改善箇所説明図

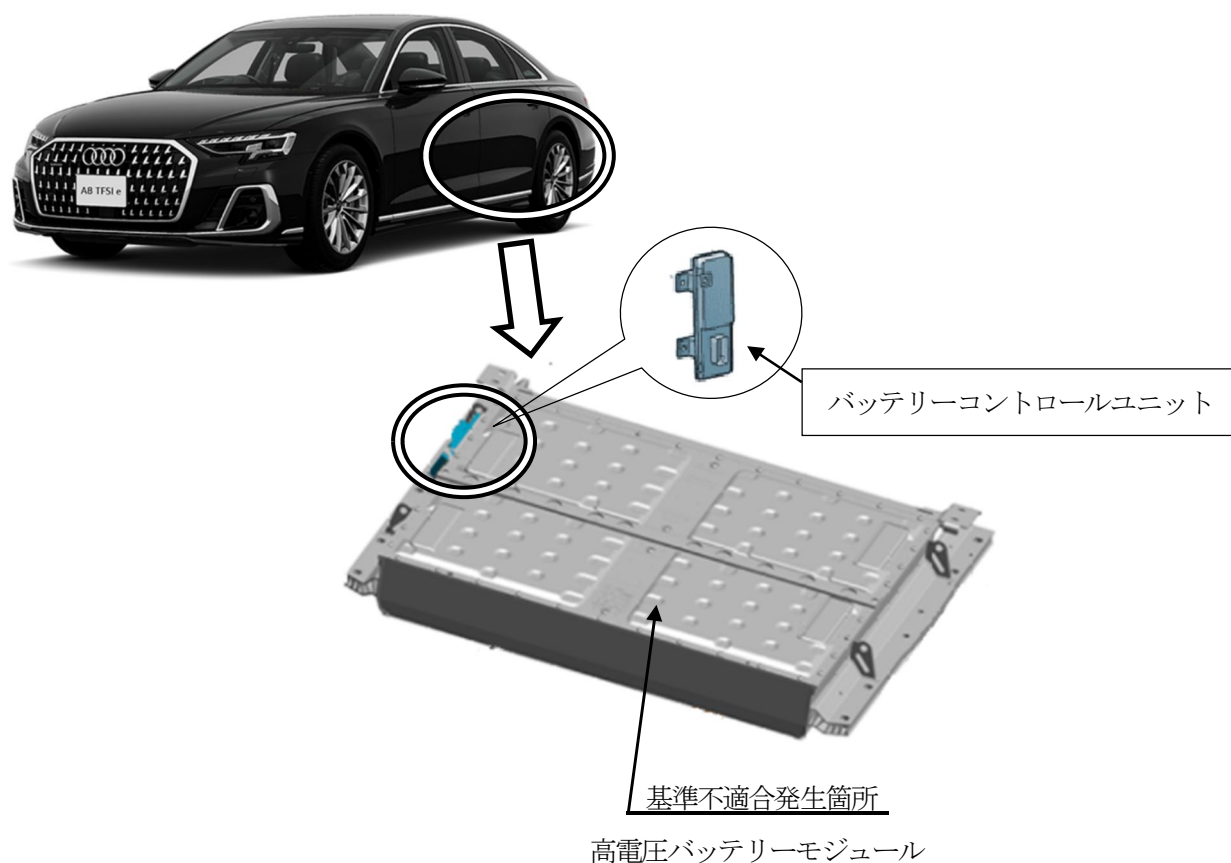
注： は、プログラムを更新する部品を示す。

高電圧バッテリーモジュールにおいて、製造工程が不適切なため、使用過程で重要な技術パラメータに偏差が生じることがある。そのため、高電圧バッテリーの充電時に当該モジュールが過熱し、最悪の場合、火災に至るおそれがある。

全車両、バッテリーコントロールユニットを、車両自己診断機能を備えた対策プログラムに書き換える。なお、当該対策プログラムにより高電圧バッテリーモジュールの異常が確認された場合は、高電圧バッテリーの点検を行い、必要に応じてバッテリーモジュールを良品と交換する。

識別：「93QQ」と記入したキャンペーステッカーをラゲッジルーム右側カバー側面に貼付する。
